改善箇所説明図

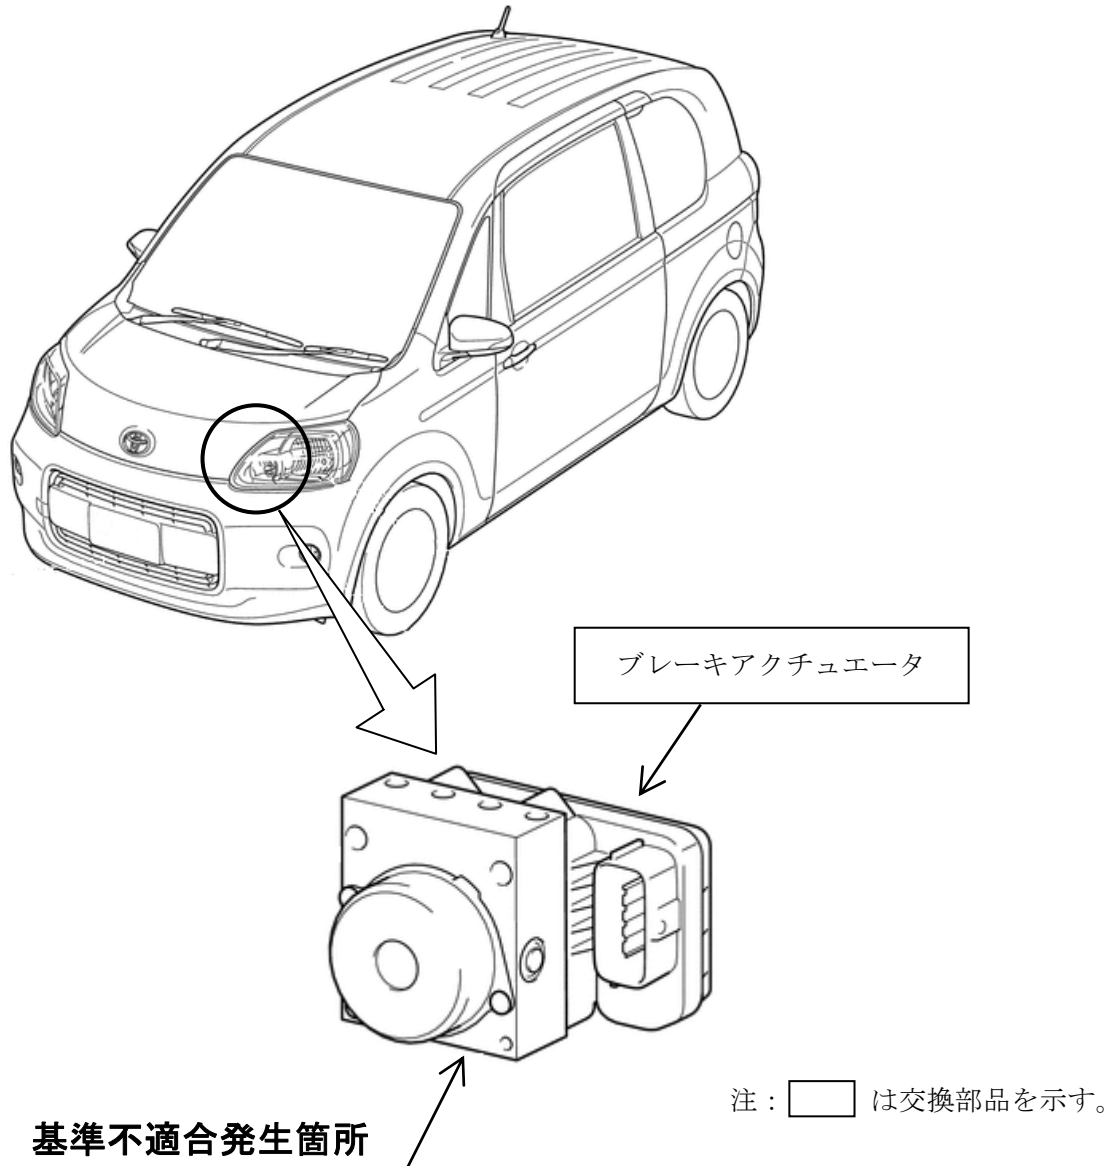
ブレーキアクチュエータにおいて、誤ったシールリングが組み付けられたものがある。
そのため、当該シール部よりブレーキアクチュエータ内にブレーキ液が漏れてブレーキ警告灯が点灯するとともに、制動力が低下するおそれがある。

全車両、ブレーキアクチュエータの製造番号を確認し該当するものは良品に交換するとともに、当該ブレーキアクチュエータのコネクタ部を点検し、ブレーキ液の付着が認められた場合は、電気配線を新品と交換する。

改善済車両には車台番号打刻のハイフン位置下部に黄色ペイントを塗布する。
